シーシーエス株式会社

電気用品安全法の一部改正に伴う PSE マークに関するお知らせ

PFBR-150SW-MN

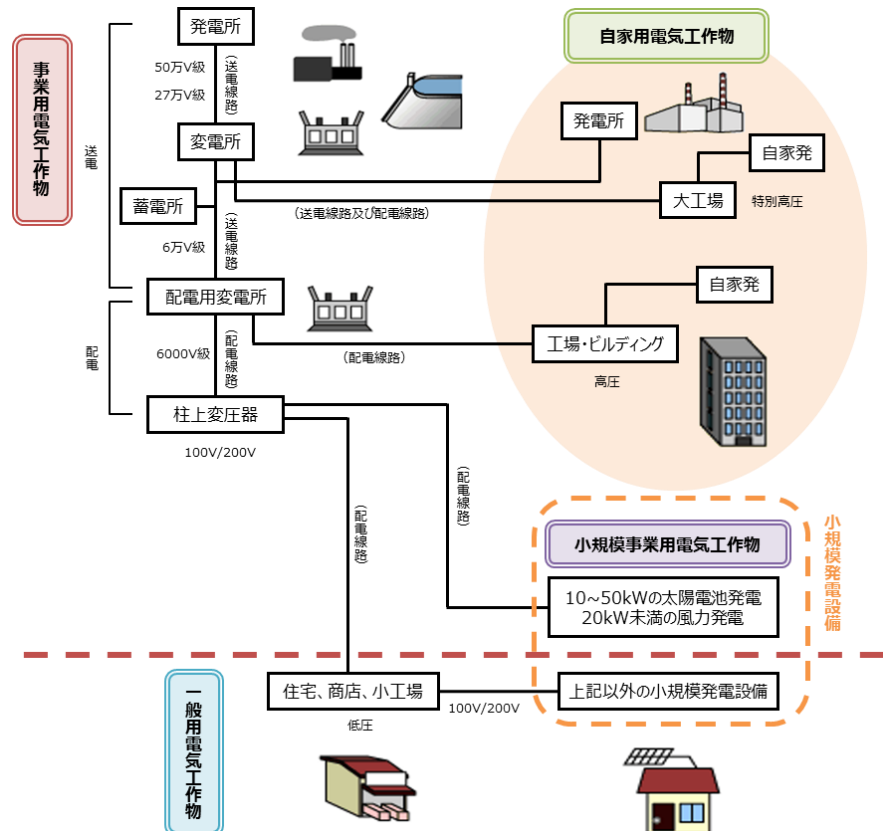
さて、この度、弊社製光源ユニット「PFBR-150 シリーズ」の製品銘板および取扱説明書から PSE マークを外させていただきます。なお、機能、性能および安全性につきましては従来製品から変更なく、電気用品安全法の技術基準および国際規格・基準を満たした設計を行っております。

製品銘板と取扱説明書から PSE マーク (PSE) を外します。
